**DODATEK č. 1 SMLOUVY O DÍLO
č. S913/2017/024**

Výše uvedené smluvní strany uzavírají dodatek č. 1 ke smlouvě o dílo na stavební práce na akci „**LC Pilná-Kraví doly**“, evidenční číslo zakázky **S913/2017/024**.

ZMĚNOVÝ LIST STAVBY		Změna č: 1		
		Datum změny: 17.7.2017		
Název veř. zakázky: LC Pilná-Kraví doly				
Zhotovitel: SWIETELSKY stavební s.r.o.; IČ:46200342				
Objednatel: Lesy České republiky, s.p.; IČ:42196451				
Název akce (majetku): LC Pilná-Kraví doly	Charakter akce: I <u> </u> N <u> </u> -IP <u> </u> -NP <u> </u>	Čísla objektů: SO-101, SO-101A;	Stavební díly: 1,5,998	
Popis změny: Jedná se o: 1/VCP-jedná se o požadavek investora na zřízení zpevněných ploch (opevnění skládek) ze silničních panelů IZD 86/10, 2/MP-neprovedení podkladu z ŠD tl.250mm, 3/VCP –provedení úpravy pláňe z důvodu změny směrového vedení trasy, 4/VCP-provedení podkladů z ŠD tl.150mm a tl.200mm.				
Zdůvodnění změny: Ad1/ jedná se o provozní zpevnění výhyben a skládek silničními panely, zpevnění hrany ACO přiléhající k výhybně z ŠD, ad2/ MP vyvolané požadavkem investora ad1, ad3/ změna směrového vedení trasy z po odstranění krajnic a z důvodu konfigurace terénu, ad4/ provedení hlubších podklad

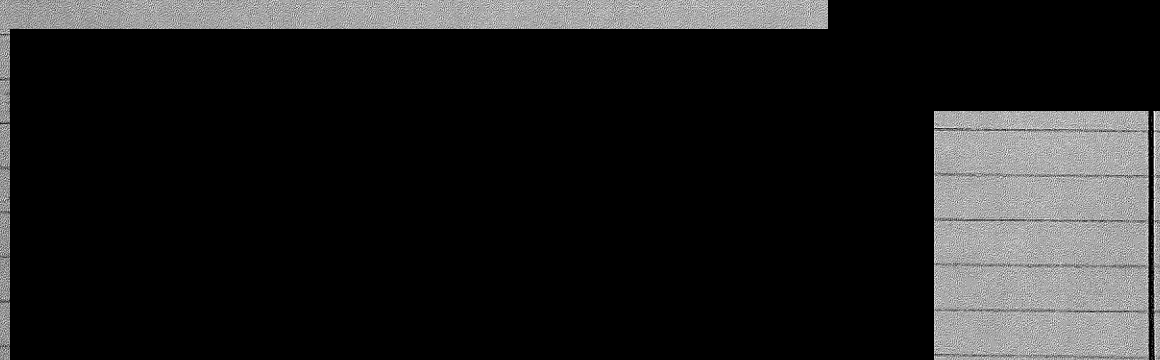
Ukládání bet. páneky 3x3m 4/20cm. d. náčrtu

6) Obdržet podlahu povrch položky číselní přikopit před celou prací - dle PD - zrušit HMB
